Stadt Leverkusen

Vorlage Nr. 2017/1542

Konzept Ersatzbeleuchtung und Abbau Hochmaste Europaring
- Anfrage vom 15.05.17 und Stellungnahme vom 18.05.17

Fundstelle: www.leverkusen.com . Nachträgliche Kennzeichnung von 4 Lichtmasten am Forum Leverkusen . bam 13.05.2017

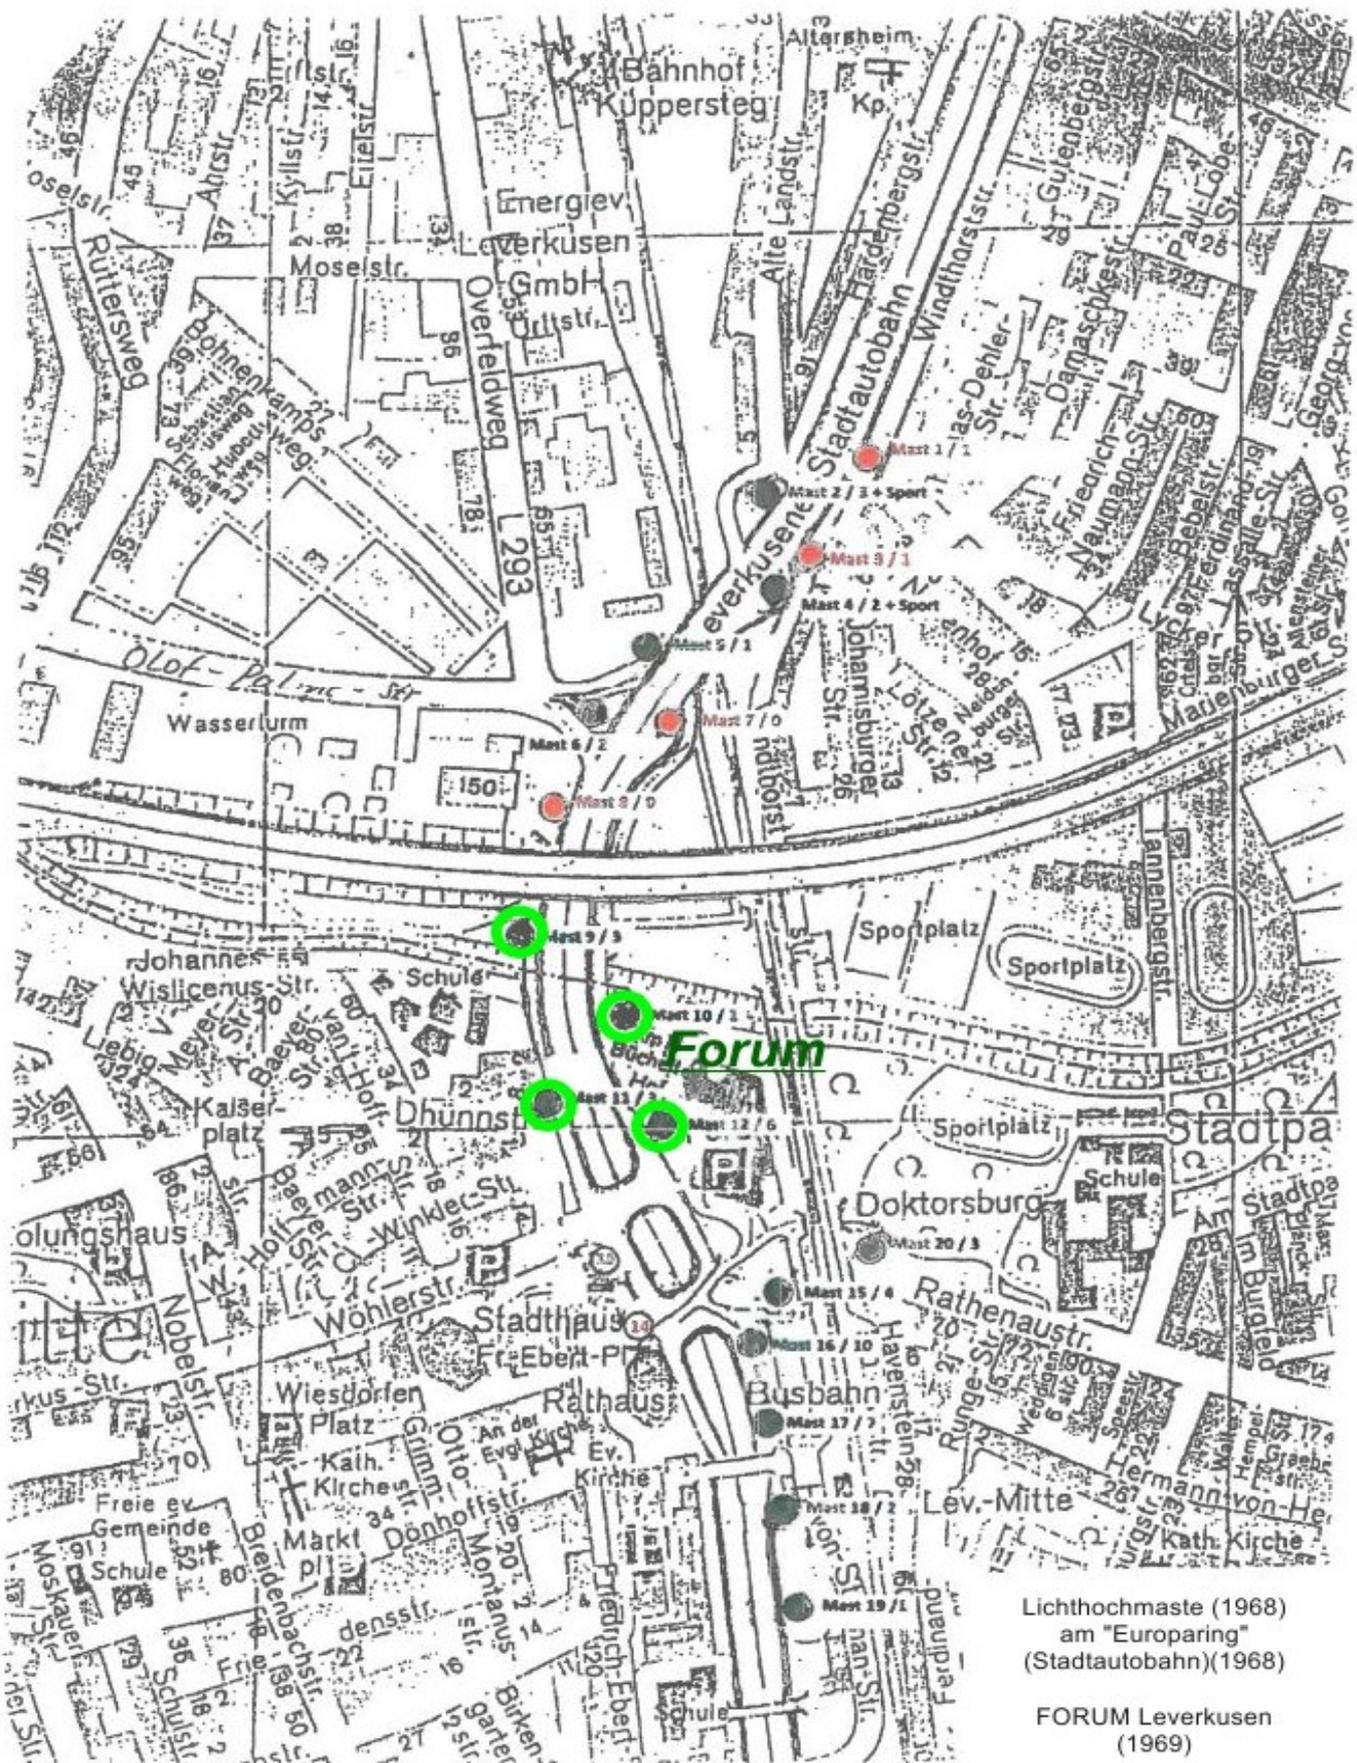
1. Welche kostenmäßig vertretbare Möglichkeiten gibt es, 3-4 Lichthochmaste am Forum Leverkusen im Bestand zu lassen?

Die Verwaltung möge sich dazu mit der Energieversorgung EVL Leverkusen in Verbindung setzen hinsichtlich technischer Möglichkeiten des Erhalts sowie verschiedener moderner Beleuchtungskonzepte (Energieeinsparung!), prüft kostengünstige Varianten und legt diese der Politik vor.

Ich bitte um eine Bewertung der Denkmalbehörde hinsichtlich des Ensembles rund um das Forum Leverkusen, bei dem 3-4 Hochmaste - natürlich funktionsfähig mit energiesparendem Lichtwerk ausgestattet - belassen werden.

Der beigefügte Plan zeigt, um welche 3-4 Lichthochmaste es sich handelt, davon 3 unmittelbar am Forum, ein weiterer Mast etwas nördlich nahe der Bundesautobahn.

Für den Weiterbetrieb eines Hochmastes mit Beleuchtungsfunktion fallen bis 2028 insgesamt 46.350,00 € netto an. Bei Umrüstung auf LED-Technik fallen zusätzlich pro Strahler 885,00 € netto an. Sofern Hochmaste erhalten werden sollen, schlägt die Verwaltung den Erhalt der Hochmasten 11, 12 und 16 aus folgenden Gründen vor:

Die Hochmaste 11 und 12 befinden sich in örtlicher Nähe zum Forum und zur Stadtmitte und beleuchten derzeit teilweise auch den Knotenpunkt Europaring/Wöhler-straße/Am Büchelter Hof. Bei Erhaltung des Hochmastes 11 würde die vorgeschlagene Ersatzbeleuchtung, bestehend aus 8 Masten bestückt mit 8 Leuchten (24.500,00 € Anschaffungs- + 15.000,00 € Abbruchkosten brutto) entfallen. Bei Erhaltung des Hochmastes 12 würde die vorgeschlagene Ersatzbeleuchtung, bestehend aus 4 Masten bestückt mit 7 Leuchten (15.000,00 € Anschaffungs- + 15.000,00 € Abbruchkosten brutto) entfallen.

Der Hochmast 16 steht in unmittelbarer Nähe der Y-Brücke und beleuchtet neben dem Busbahnhof die Fußwegbeziehungen auf der Y-Brücke. Die im Handlauf der Y-Brücke vorhandene Beleuchtung ist nicht ausreichend. Eine Nachrüstung dieser ist nicht durch Standardleuchten zu erzielen, sodass bei Umgestaltung der Beleuchtung auf der Y-Brücke hohe Kosten zu erwarten sind.
